**Verslag huishoudelijke elektrische installatie op laagspanning en zeer lage spanning****Algemeen:**

Referentie: 007-20260703-01	Datum controle: 03/07/2026
Keurder: 007

Eigenaar:	Guykx Raymond	EAN-code:	Onbekend
Adres installatie:	Weg naar As 65, 3660 - Oudsbergen	Nummer teller(s):	1sag3100737547
		Distributienetbeheerder installatie:	Fluvius
Datum uitvoering installatie: ☒ Vóór 01/10/1981 ☐ Tussen 01/10/1981 en 01/06/2020 ☐ Vanaf 01/06/2020			
Type: ☒ Wooneenheid ☐ Niet-huishoudelijk ☐ PV ☐ Batterij ☐ Laadpaal

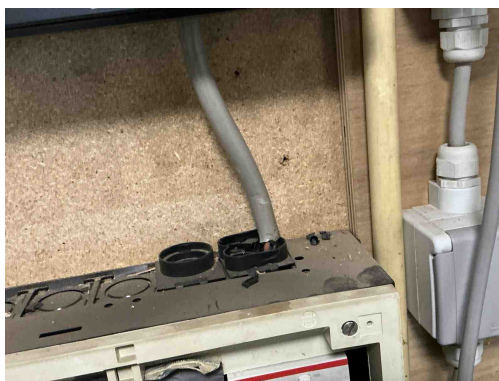
B17 - De voedingsspanning is niet op elk bord vermeld (Boek 1: 3.1.3.3).

B18 - Het volgnummer is niet op elk bord vermeld (Boek 1: 3.1.3.3).

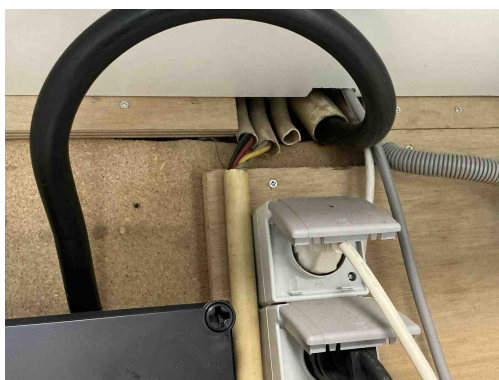
C21 - Het gebruik van geleiders van het type VOB, zonder bijkomende afscherming is niet toegestaan (Boek 1: 5.2.9.6).

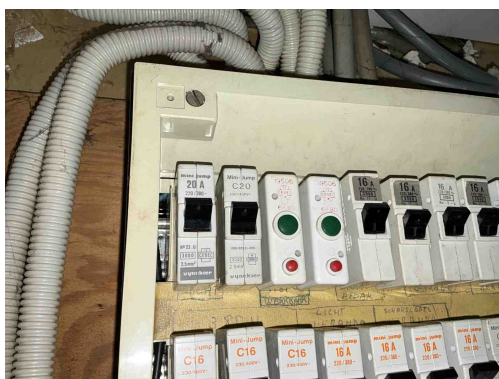
C21 - Het gebruik van geleiders van het type VOB, zonder bijkomende afscherming is niet toegestaan (Boek 1: 5.2.9.6).

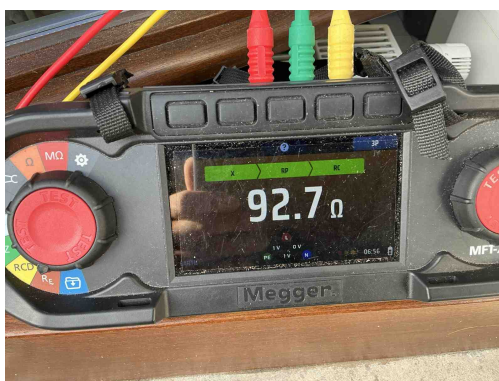
D08 - De nodige markeringen op de beveiligingstoestellen ontbreken of zijn onleesbaar (Boek 1: 5.3.5.5).

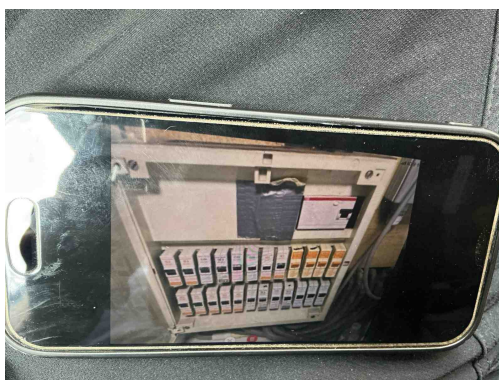
A05 - De waarde van de spreidingsweerstand van de aardverbinding is te hoog (Boek 1: 5.4.2).
